Karlsruhe, 12. Juli 2019

## **EnBW Stellungnahme zur Konsultation des Szenariorahmens für den Netzentwicklungsplan Gas 2020-2030 gemäß § 15a EnWG**

Die deutschen Fernleitungsnetzbetreiber (FNB) haben am 17. Juni 2019 das Konsultationsdokument des Szenariorahmens für den Netzentwicklungsplan Gas 2020-2030 der Öffentlichkeit zur Kommentierung vorgestellt. Die EnBW Energie Baden-Württemberg AG nimmt zur Konsultation durch die FNB gerne Stellung.

Abbildung 1: Qualitätsvergleich LFP der VNB ggü. FNB-Prognose

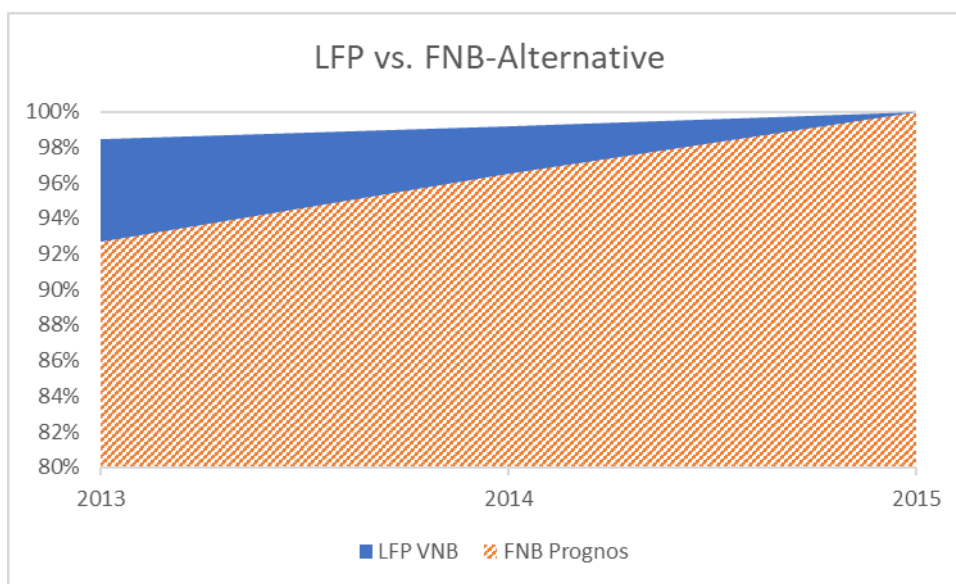
Dabei fällt ins Auge, dass die FNB in der Erläuterung dieser Entscheidung (Kapitel 9.2) lediglich in Bezug auf die Berücksichtigung des Kapazitätsbedarfs der Verteilnetzbetreiber (VNB) explizit darauf verweisen, dass damit der direkte Bezug zu einem Gasbedarfsszenario entfallt und deshalb die dort angesetzten politischen Vorgaben (insbesondere die Klimaschutzziele) nicht in vollem Umfang berücksichtigt seien. Zum einen müsste diese Einschränkung unseres Erachtens, wenn überhaupt, dann für alle Inputgrößen gelten. Zum anderen ist diese Aussage insbesondere auf die Langfristprognose (LFP) der VNB bezogen so nicht sachgerecht. Die LFP spiegelt sehr wohl bundes-, landes- und kommunalpolitische Entwicklungen und ihre regionalen Auswirkungen auf den Gasbedarf wider. Im Unterschied zu dem bis zum NEP Gas 2015 verfolgten FNB-Prognos-Szenario geschieht dies jedoch nicht über globale Annahmen und eine komplexe Regionalisierung/Schlüsselung (Top-Down-Ansatz), sondern über eine von Erfahrungswerten und der Nähe zum Kunden geprägte, praxisnahe Antizipation der Auswirkungen dieser politischen Prämissen (Bottom-Up-Ansatz). Um den relativen Unterschied einmal zu verdeutlichen, ist in Abbildung 1 die prognostizierte Entwicklung gemäß Prognos-Szenario für den Bedarf der nachgelagerten Netzbetreiber den in der LFP enthaltenen Werten der Jahre 2013, 2014 für 2015 und dem tatsächlichen Bedarf von 2015 gegenübergestellt.

Die 100%-Marke entspricht dem tatsächlichen Wert der Internen Bestellung aus 2015. Die blau dargestellte LFP-Prognose hat diesen Wert bereits in 2013 mit einer ca. 98%igen Genauigkeit prognostiziert, während die orange schraffierten FNB-Prognos-Berechnungen lediglich ca. 93% des tatsächlichen Bedarfs in 2015 berücksichtigt haben. Dieser Trend, dass die LFP den tatsächlichen Bedarf bereits von Beginn an deutlich treffender prognostiziert hat als von den FNB angenommen, zeigt sich dann auch für die Betrachtung aus dem Jahr 2014 für 2015. Da der Bedarf der nachgelagerten Netzbetreiber ab dem NEP Gas 2015 konsequenterweise nicht mehr gemäß Prognoszenario sondern nur noch gemäß LFP berücksichtigt wird, ist ein Vergleich nicht über

das Jahr 2014 hinaus möglich, sonst würde sich der Qualitätsunterschied auch in den Jahren 2015 bis 2018 zeigen. Dabei darf nicht vergessen werden, dass eine substantielle Unterschreitung des tatsächlichen Werts gravierende, unmittelbare Auswirkungen auf die Versorgungssicherheit von innerdeutschen Letztverbrauchern hat. Warum die FNB deshalb immer noch den Eindruck zu vermitteln versuchen, dass die VNB hier einen unangebracht hohen Bedarf geltend machen würden, ist schwer nachzuvollziehen. Zumal die FNB über die Plausibilisierungspflicht gemäß KoV ihren unmittelbaren Beitrag zur Qualitätssicherung der LFP leisten.
